**KOMPLETNÍ ZNĚNÍ ZÁSADNÍCH PŘIPOMÍNEK MČ PRAHA 10
K NÁVRHU METROPOLITNÍHO PLÁNU**

ZÁSADNÍ PŘIPOMÍNKY K TEXTOVÉ ČÁSTI ZÁVAZNÉ ČÁSTI NÁVRHU MP

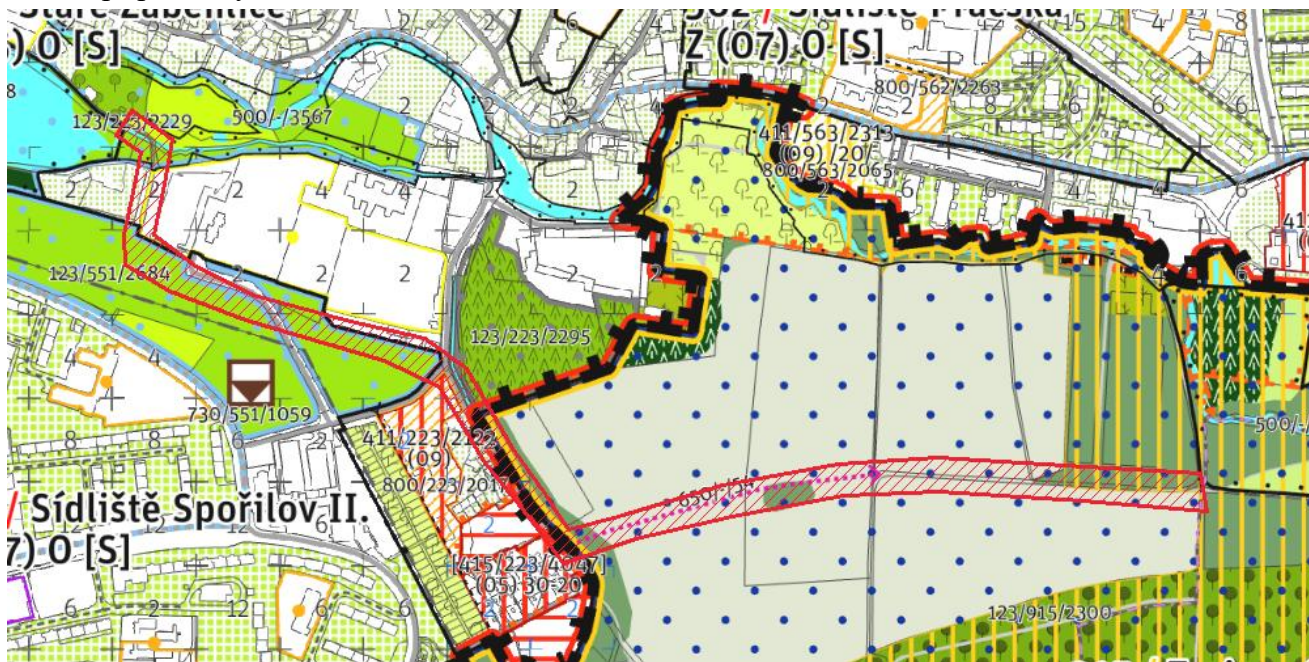
Text vyjádření: Požadujeme ve vymezených plochách zakreslit pěší propojení dvou bodů.

Text zdůvodnění: Dle Generelu veřejných prostranství Prahy 10 (2016, dále jen "GVP") je zde navrženo spojení místního významu – smíšené. Plochy se nachází ve svěřené správě MČ nebo v majetku HMP. Toto propojení je trasované (vedení určeno osou). Viz přílohu a celý dokument GVP: <https://drive.google.com/drive/folders/1AgcRGy0aQRNE65BzeWywC7mV0cjZTn81?usp=sharing>.

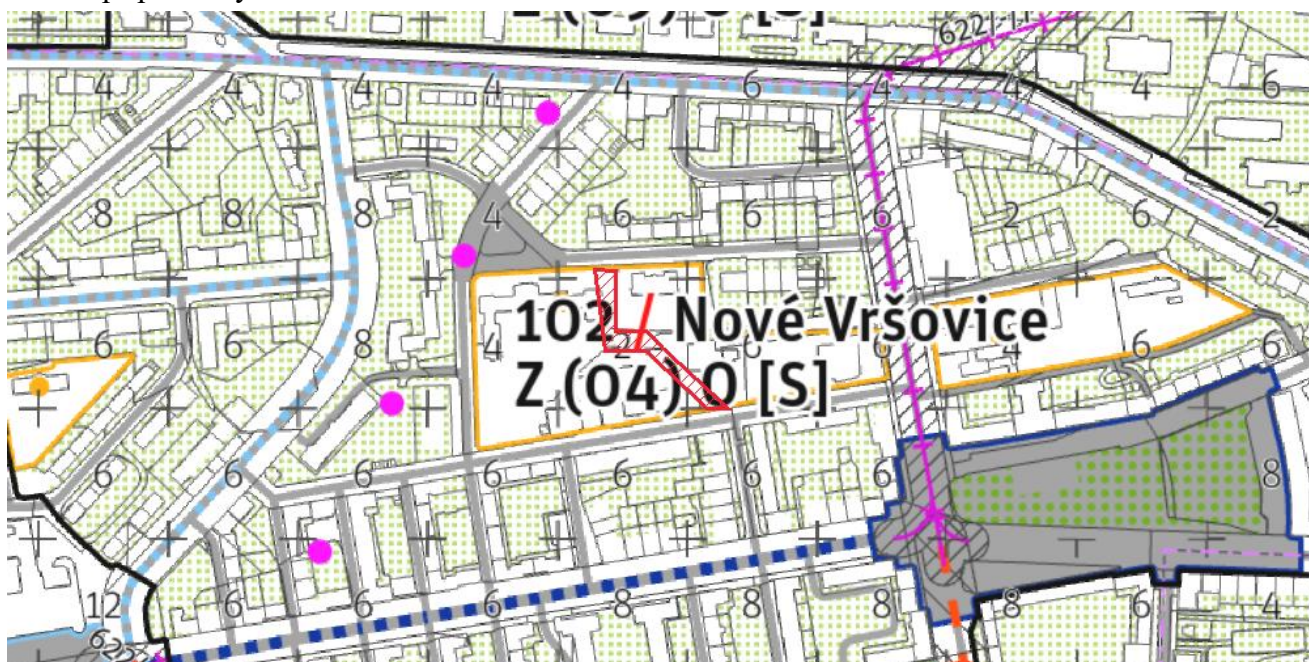
Text vyjádření: Požadujeme ve vymezené ploše zakreslit pěší propojení dvou bodů.

Text zdůvodnění: Dle Generelu veřejných prostranství Prahy 10 (2016, dále jen "GVP") a upřesněné dílčím Generalelem veřejných prostranství Prahy 10 Staré Záběhllice (dále jen "DGVP Staré Záběhllice") je územím navrženo pěší propojení územím v ploše zamýšleného zeleného prostranství podél jižní spojky. Toto propojení je trasované (vedení určeno osou). Viz přílohu a dokument DGVP Staré Záběhllice:
https://drive.google.com/drive/folders/1dIGkHhMmKukhoDsEg6ytn7jJEZxM2e_N?usp=sharing.

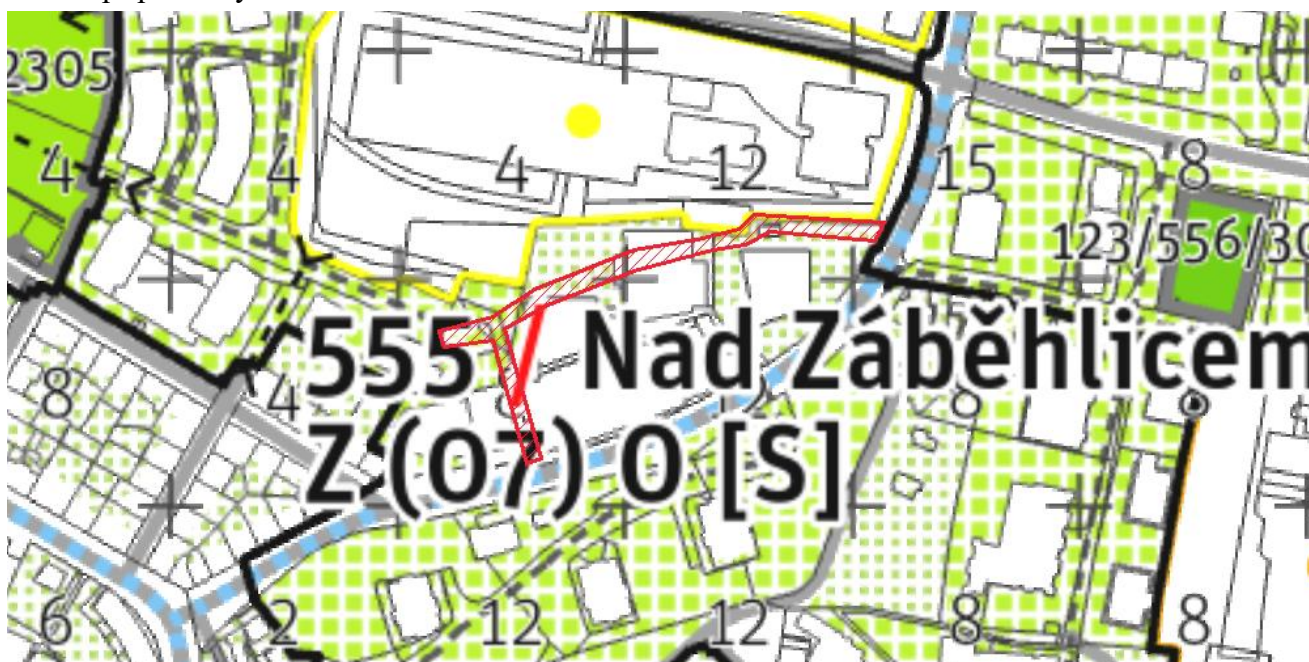
Text vyjádření: Požadujeme ve vymezených plochách zakreslit pěší propojení dvou bodů zajišťující příčnou prostupnost lokality.

Text zdůvodnění: Dle Generelu veřejných prostranství Prahy 10 (2016, dále jen "GVP") je tímto blokem navrženo spojení místního významu – zelené. Toto propojení je trasované (vedení určeno osou). Viz přílohu a celý dokument GVP:
<https://drive.google.com/drive/folders/1AgcRGy0aQRNE65BzeWywC7mV0cjZTn81?usp=sharing>.

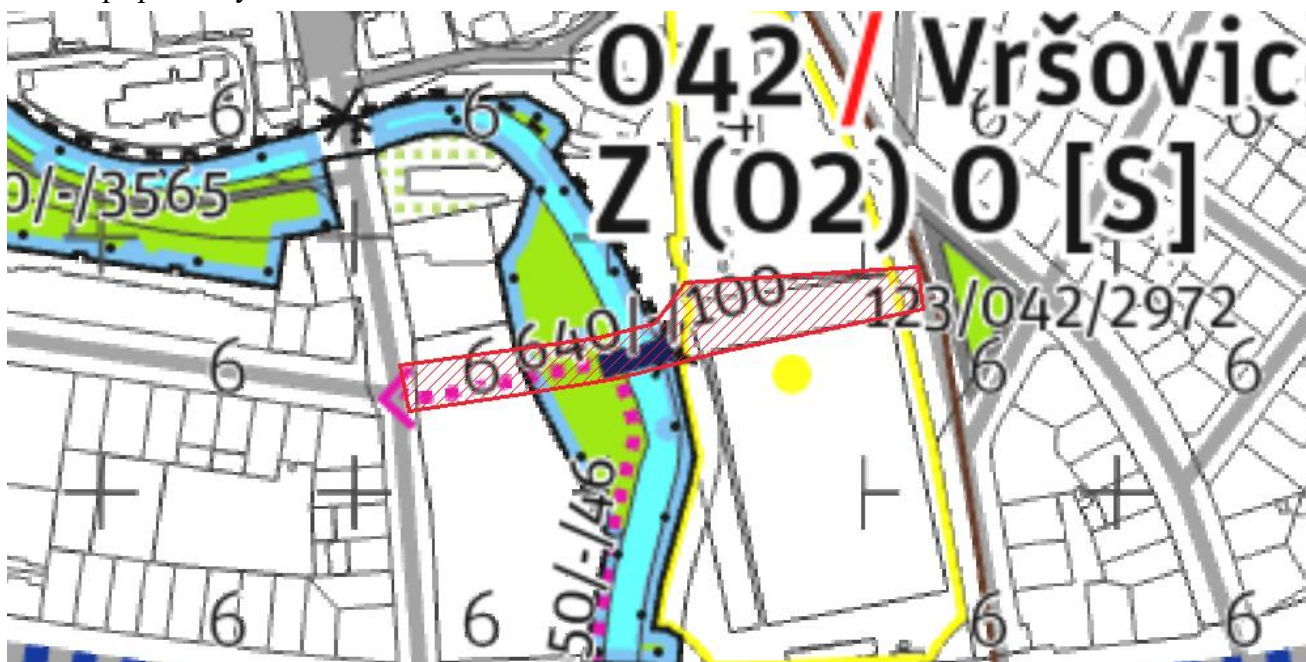
Text vyjádření: Požadujeme ve vymezené ploše zakreslit pěší propojení dvou bodů zajišťující prostupnost bloku.

Text zdůvodnění: Dle Generelu veřejných prostranství Prahy 10 (2016, dále jen "GVP") je tímto blokem navrženo spojení. Toto propojení poukazuje na nutnost propojení dvou bodů bez přesného vedení. Viz přílohu a celý dokument GVP:
<https://drive.google.com/drive/folders/1AgcRGy0aQRNE65BzeWywC7mV0cjZTn81?usp=sharing>.

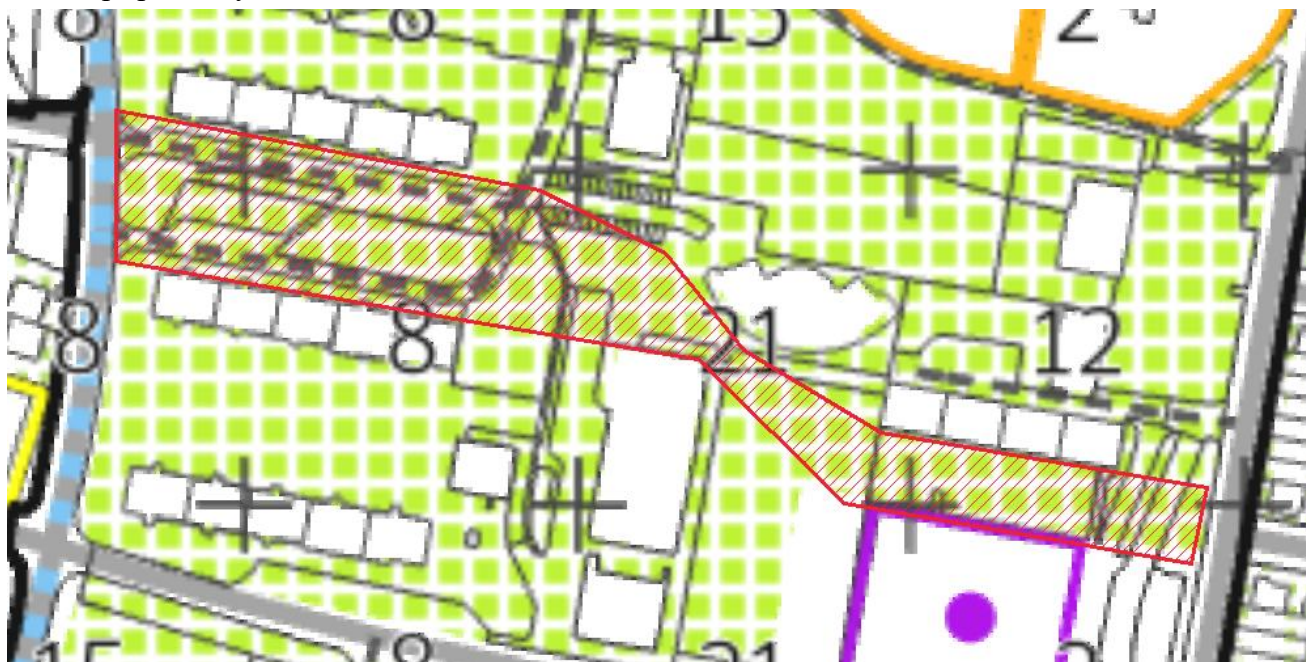
Text vyjádření: Požadujeme ve vymezených plochách zakreslit pěší propojení dvou bodů.

Text zdůvodnění: Dle Generelu veřejných prostranství Prahy 10 (2016, dále jen "GVP") je zde navržen prostup místního významu – smíšený. Toto propojení je trasované (vedení určeno osou). Viz přílohu a celý dokument GVP: <https://drive.google.com/drive/folders/1AgcRGy0aQRNE65BzeWywC7mV0cjZTn81?usp=sharing>.

3.07 Kapitol - transformační plocha

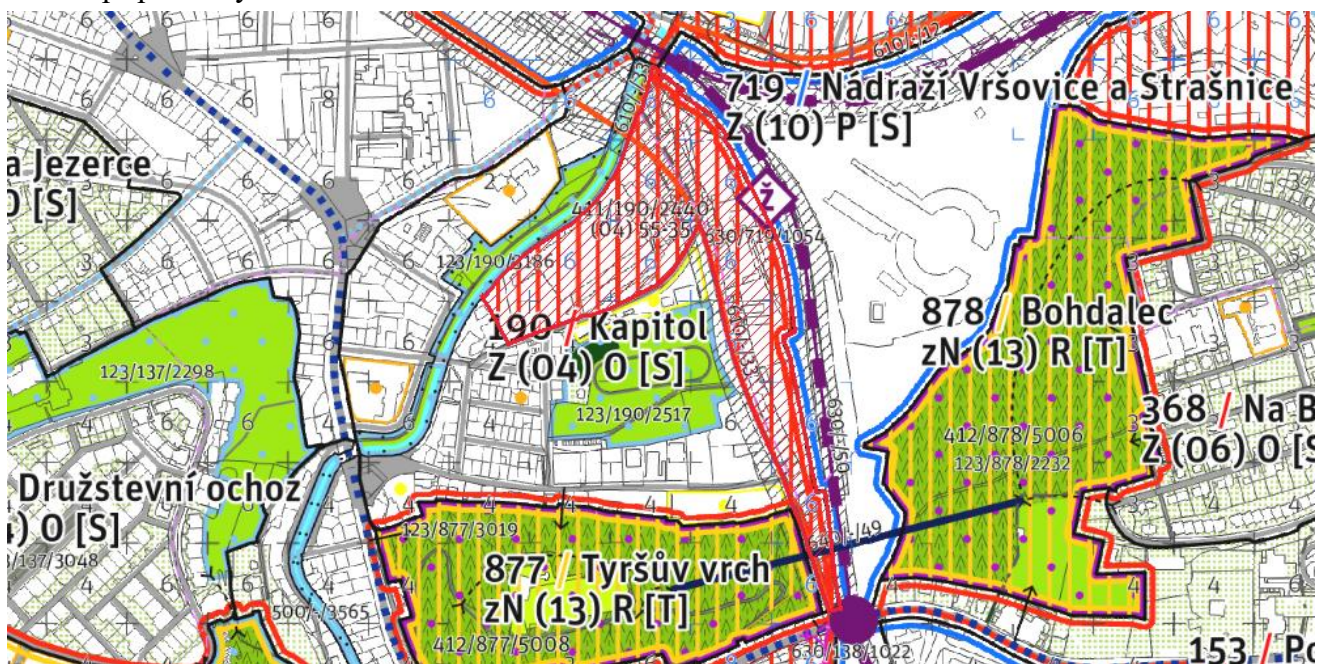
Text zdůvodnění: Funkce sportu by měla být v místě zachována.

3.08 Městská parková plocha - 123/369/2305 Skalky

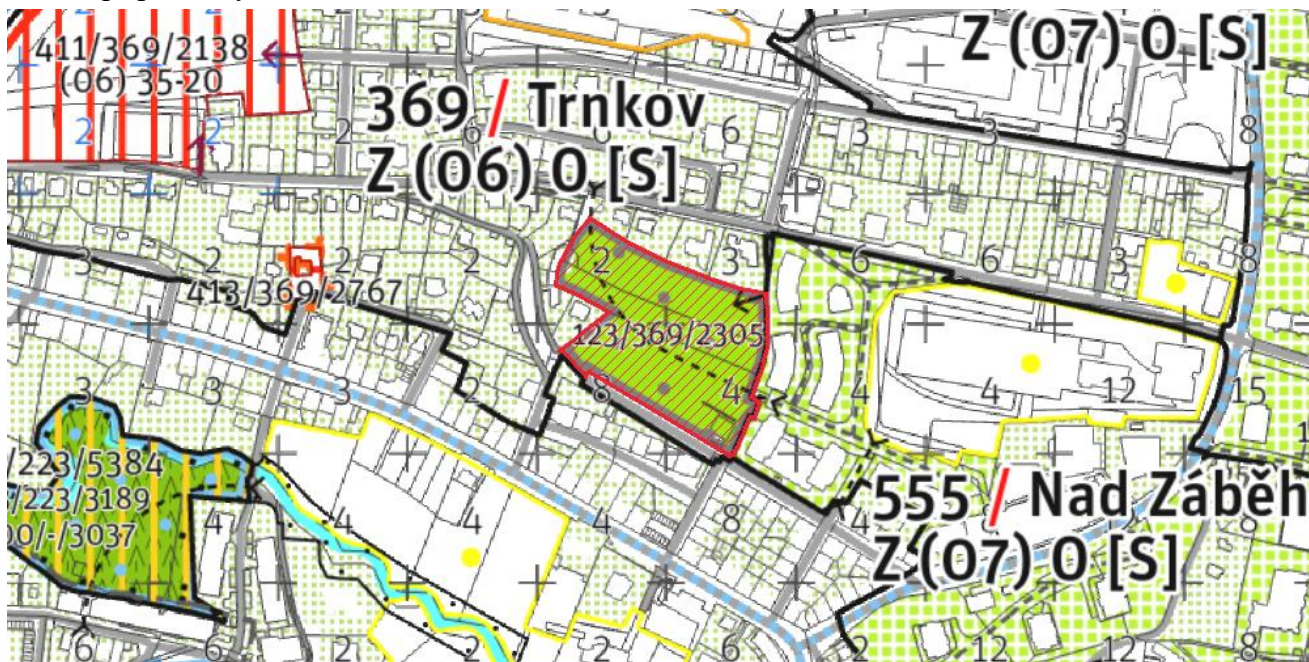
Text zdůvodnění: Vzhledem k vymezení ulice Nad Vinným potokem jako významné místní komunikace je nezbytné rehabilitovat navazující zanedbané dnes industriální prostředí.

3.10 Rozšíření náměstí U Orionky

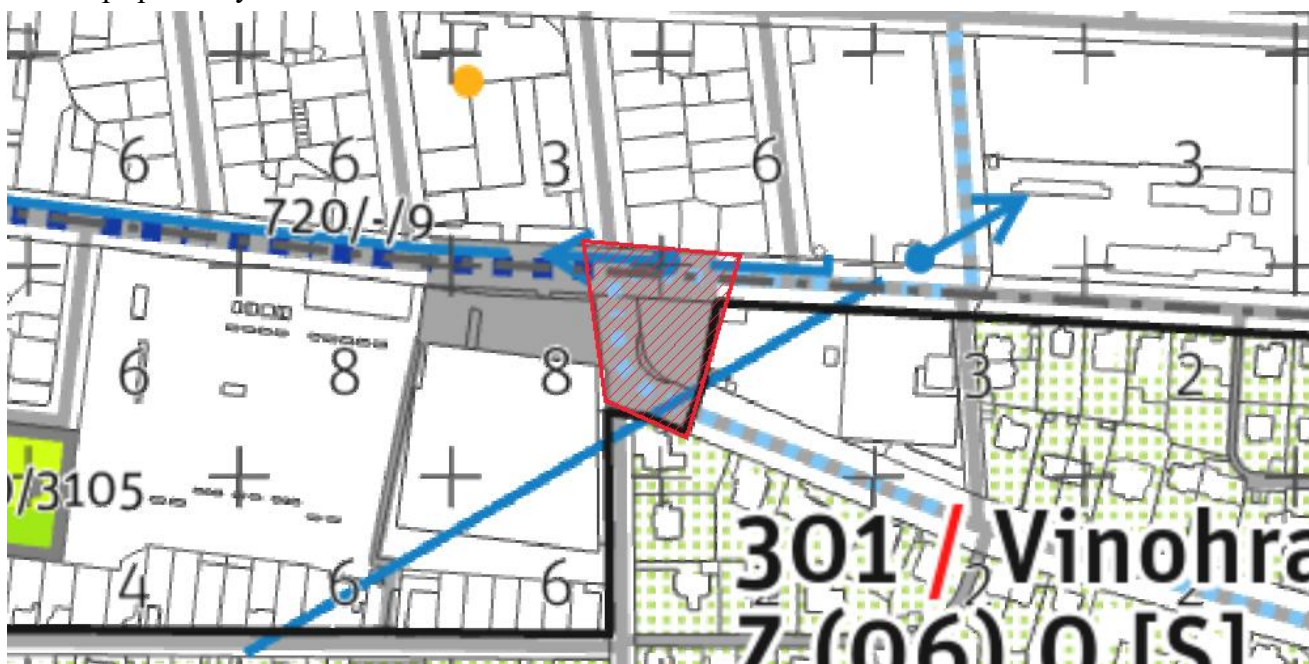
Text zdůvodnění: Využití plochy odpovídá funkci náměstí místí úrovně. Generalelem veřejných prostranství Prahy 10 je plocha vymezena jako smíšené veřejné prostranství místního významu.

3.12 Vymezení parku Sobotecká

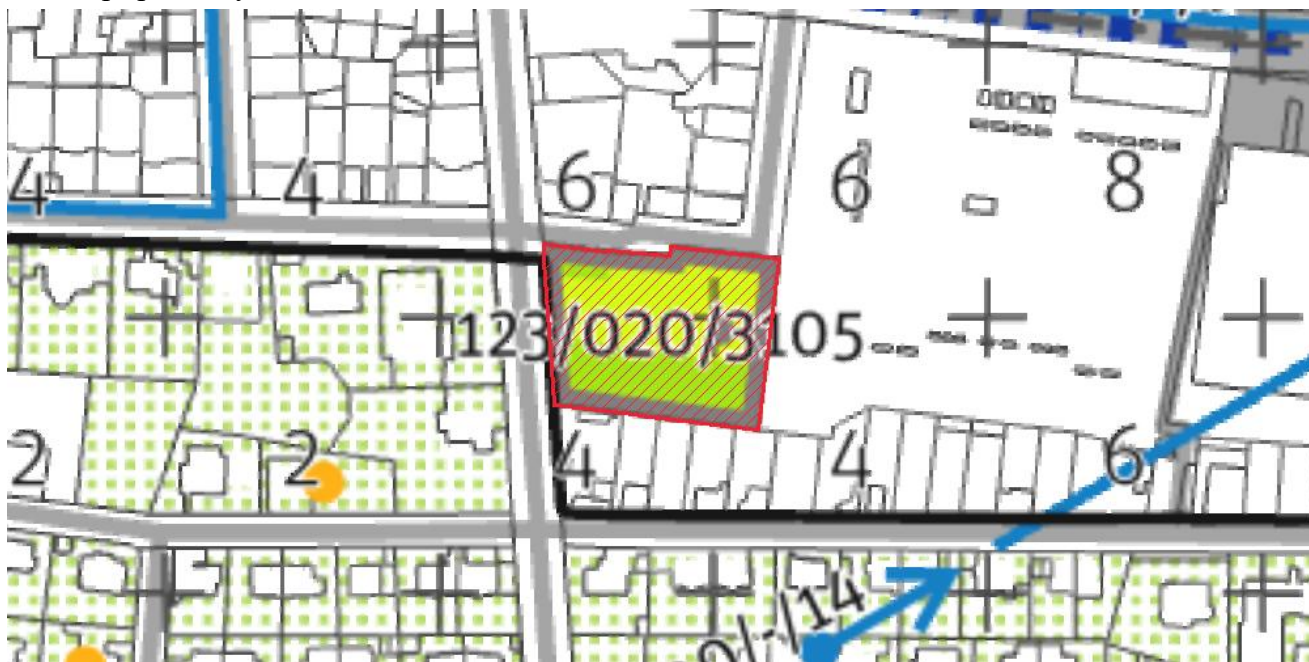
Text zdůvodnění: Generelem veřejných prostranství Prahy 10 je zde lokalizováno zelené veřejné prostranství místního významu.

4.05 Malešická průmyslová oblast - tramvajová trať

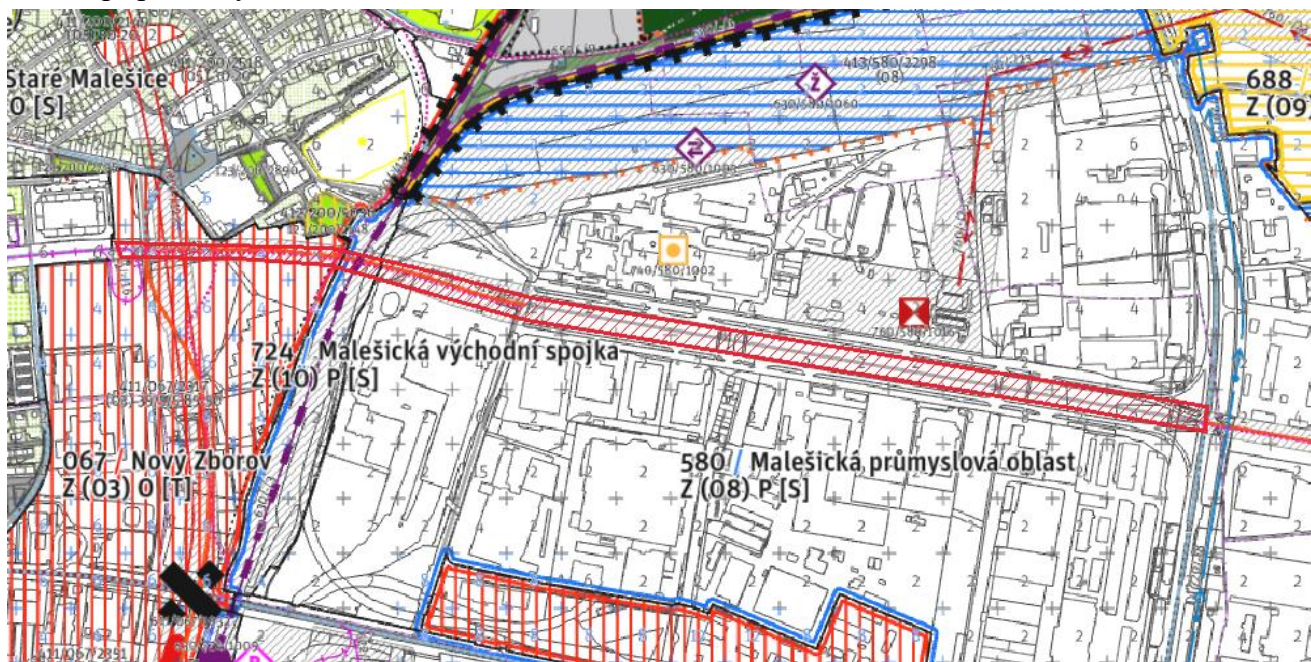
Není koncepční rozhodovat o změnách a vývoji v území, ke kterému v současnosti probíhá zpracování studie, bez znalosti její finální koncepce, názoru na celé území v souvislostech a vyvozených závěrů.

6.03 MŠ Troilova

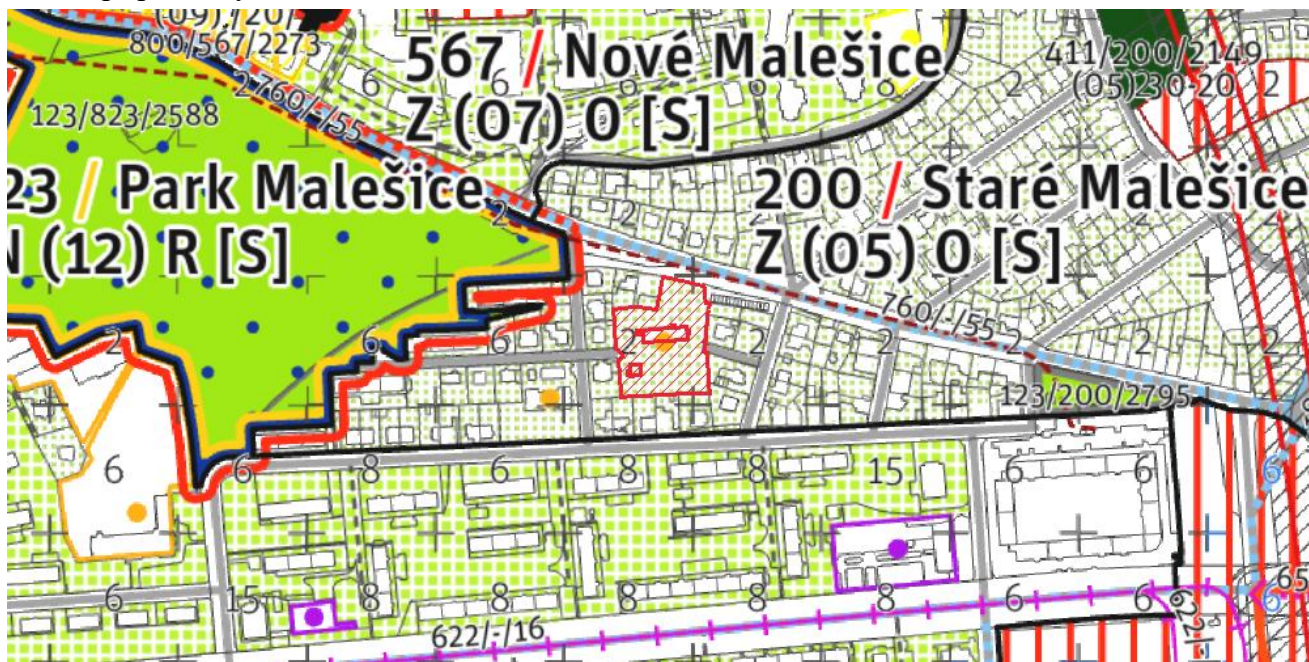
Text zdůvodnění: Jedná se o dvě různé instituce oddělené od sebe oplocením. Téměř celá plocha se nachází ve svěřené správě MČ.

7.04 Pěší propojení - náměstí Eden - Drážní promenáda

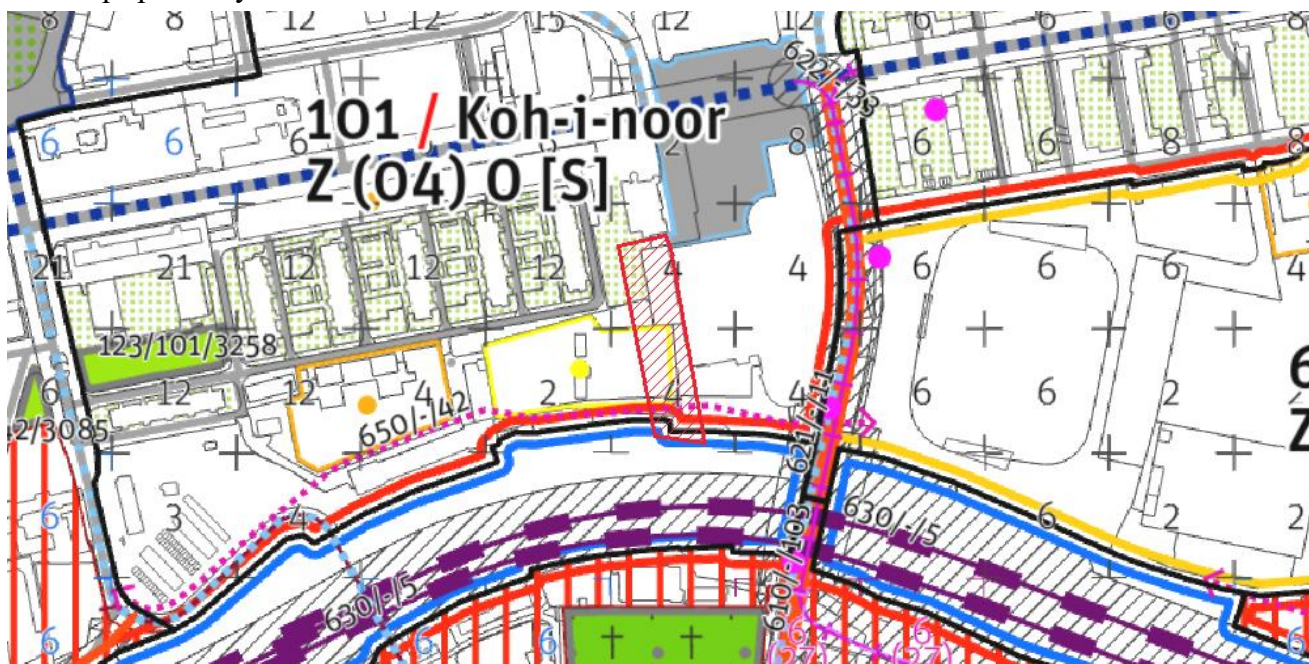
Text zdůvodnění: Pozemek parc. č. 2798/51 v k. ú. Strašnice bude součástí areálu ŽŠ V Olšinách - bude na něm realizováno sportoviště.
